NODO STRADALE E AUTOSTRADALE DI GENOVA

Adeguamento del sistema A7 – A10 – A12

RELAZIONE DI OTTEMPERANZA DEC/VIA 28/2014

Prescrizione A9

Figura 2-1 – Planimetria di progetto

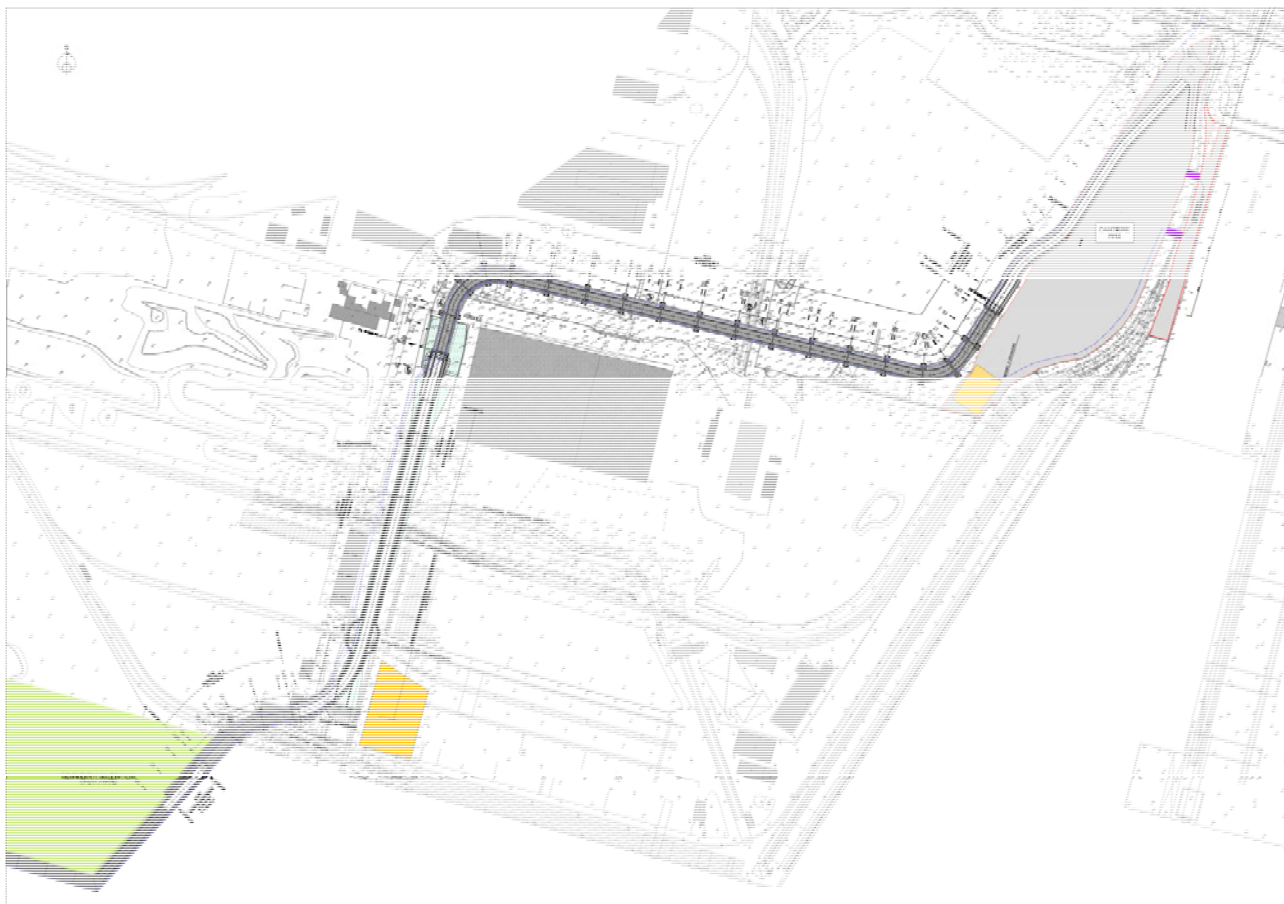
- A9: *“Al fine di evitare o limitare le interferenze con il ciclo delle lavorazioni dell'ILVA, nell'ambito della progettazione esecutiva, dovranno essere valutate e presentate al MATTM eventuali soluzioni alternative per il passaggio dello slurrydotto dal cantiere CI 04 all'opera a mare, da individuare in accordo con tutti gli Enti coinvolti, ASPI, ILVA, Comune, Autorità Portuale, Gestore Aeroporto di Genova e Regione Liguria”.*

- "Soluzione del Progetto Definitivo": il tracciato è stato oggetto della prescrizione A9 del DecVia e respinta da Ilva durante la Conferenza di Servizi del 17.12.2014.

L'ultima soluzione studiata, che recepisce tutte le richieste di ILVA e risulta compatibile con la presenza della limitrofa pista aeroportuale, che è stata approfondita a livello di Progetto Esecutivo (cfr. paragrafo successivo) è la seguente:

- "Tracciato interno - Soluzione Alta/Bassa/Alta": la soluzione prevede una serie di oscillazioni del profilo altimetrico stradale che portano il tracciato sopra il franco richiesto da Ilva (10 ml) nei tratti in cui non sono presenti le superfici aeronautiche dell'aeroporto e lo

interrano nel "Canale di raffreddamento" nei tratti in cui interferirebbe con i piani di decollo/atterraggio. Lo slurrydotto rimane invece costantemente in quota, con limitata riduzione dei franchi verticali sullo stabilimento (da 10 m a 9,30 m). Il tracciato pur non essendo ottimale dal punto di vista cantieristico minimizza le criticità e le interferenze con lo stabilimento.

Nel presente paragrafo si riporta una descrizione della soluzione prescelta, che presenta un profilo altimetrico variabile lungo il percorso dal cantiere Cl.04 alla colmata dell'opera a mare. In particolare, si possono distinguere cinque diversi tratti:
